## IMPUGNAÇÃO

EDITAL DE PREGÃO ELETRÔNICO Nº 053/2022

PROCESSO Nº 061/2022

**Objeto:** Registro de preço para futura e eventual contratação de microempresa - ME, empresa de pequeno porte - EPP ou equiparadas para o fornecimento parcelado de materiais de sinalização de segurança a ser utilizados em serviços e obras realizadas por esta Autarquia.

Tabela 3 – Coeficiente mínimo inicial de retrorrefletividade das películas (cd/lx/m<sup>2</sup>)

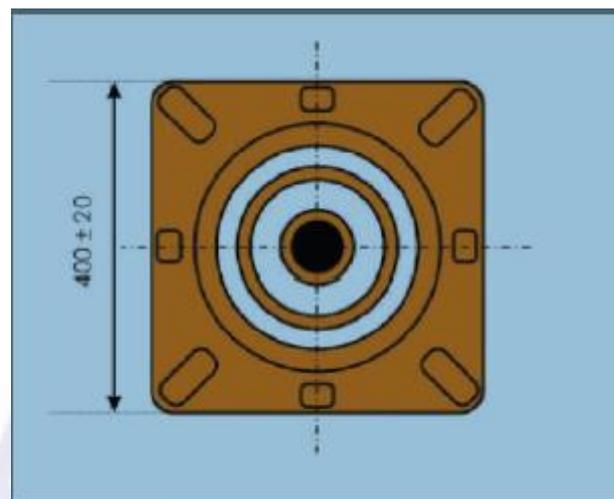
A norma ABNT NBR 15.692/2020 orienta que a película retrorrefletiva deve ter intensidade **mínima de 360 candelas/lux/m<sup>2</sup>**, o que remete para a película tipo III da **norma ABNT NBR 14.644/2021.**

As faixas refletivas devem atender os valores mínimos de retrorrefletividade especificados na Tabela 3 da ABNT NBR 15.692/2020 nos quatro ângulos, portanto, a refletividade deve ser no mínimo o especificado na norma.

A especificação do Termo de Referência não está solicitando a intensidade mínima de candelas/lux/m<sup>2</sup>, o que está totalmente em desacordo da norma orientada.
